# 鍋崎灯台の光が変わりました

鍋崎灯台（灯台表第 1 巻 6758、東臼杵郡門川町鍋崎所在）は、太陽電池化により光源を今まで使用していた電球から LED に変更されました。この変更に伴い告示事項が変更されました。航行船舶は注意してください。

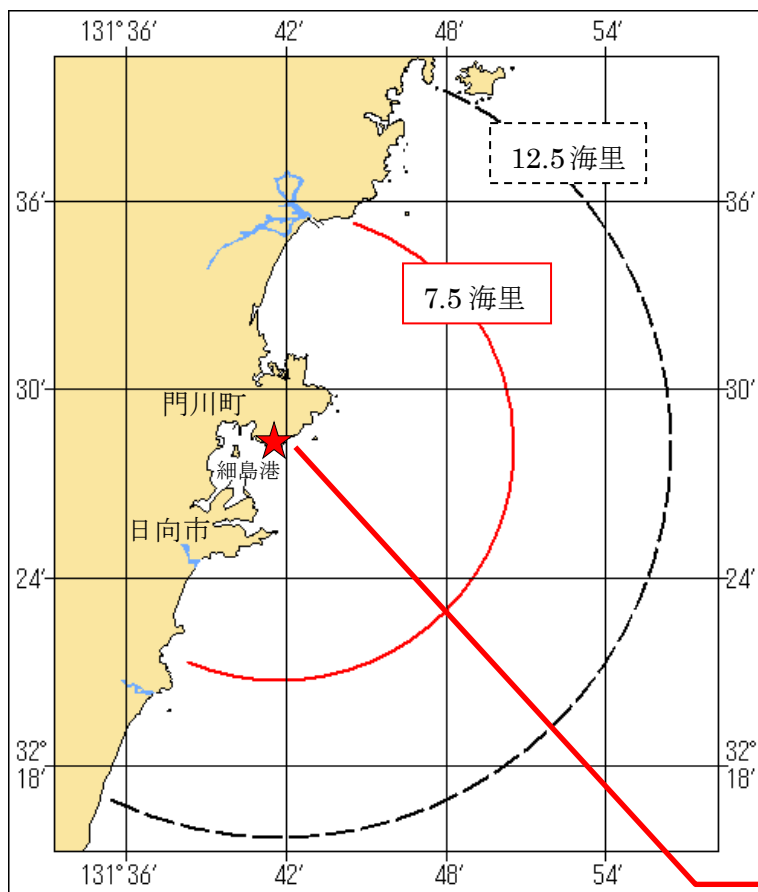
（光り方の変更はありません）

変 更 前	変 更 後
光 源	電 球	L E D
実効光度	5 6 0 0 カンデラ	3 9 0 カンデラ
光達距離	12.5 海里（約 23Km）	7.5 海里（約 14Km）
